不 具 合 箇 所 説 明 図

エンジンコントロールユニット

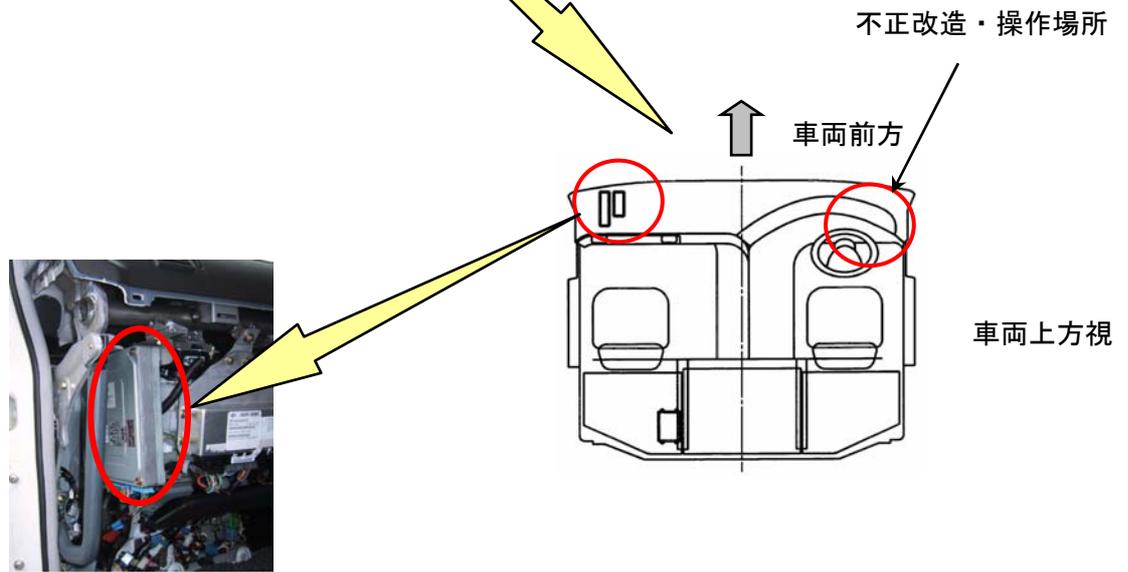
不 具 合 発 生 箇 所

エンジン制御コントロールユニットの速度制御プログラムが不適切なため、運転者が速度の抑制を作動させるアクセルペダルスイッチに不正な改造及び意図的な操作を行なった場合、速度抑制装置（スピードリミッタ）の作動が解除されるおそれがある。

改善の内容

全車両、エンジン制御コントロールユニットを、速度制御プログラムを変更した対策品に交換する。

注：  は交換部品を示す。
